**Avis délibéré de la Mission Régionale d'Autorité environnementale  
de Nouvelle-Aquitaine sur le projet de parc photovoltaïque  
au sol au lieu-dit "Les Gardines"  
à Pardaillan (47)**

n°MRAe 2024APNA31

dossier P-2023-15132

**Localisation du projet :** Commune de Pardaillan (47)  
**Maître(s) d'ouvrage(s) :** Sonnedix  
**Avis émis à la demande de l'Autorité décisionnaire :** Préfet de Lot-et-Garonne  
**En date du :** 07/12/2023  
**Dans le cadre de la procédure d'autorisation :** permis de construire  
L'Agence régionale de santé et le préfet de département au titre de ses attributions dans le domaine de l'environnement ayant été consultées.

localisation du projet et enjeux écologiques - extrait étude d'impact p.177

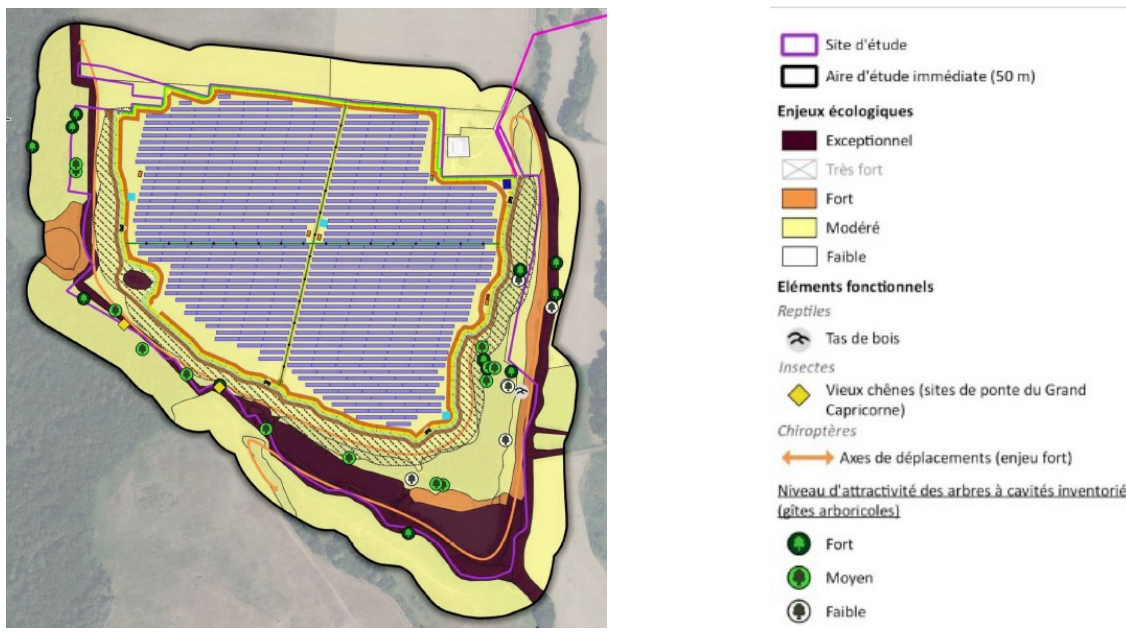
La MRAe note toutefois que cette reconstitution d'habitats ne porte pas sur l'intégralité des surfaces initiales, ne serait-ce du fait des emprises dédiées à l'installation énergétique et aux équipements connexes (pistes, etc.), estimées à environ 18 000 m<sup>2</sup>. **La MRAe recommande de nuancer les conclusions de l'étude sur ce point.**
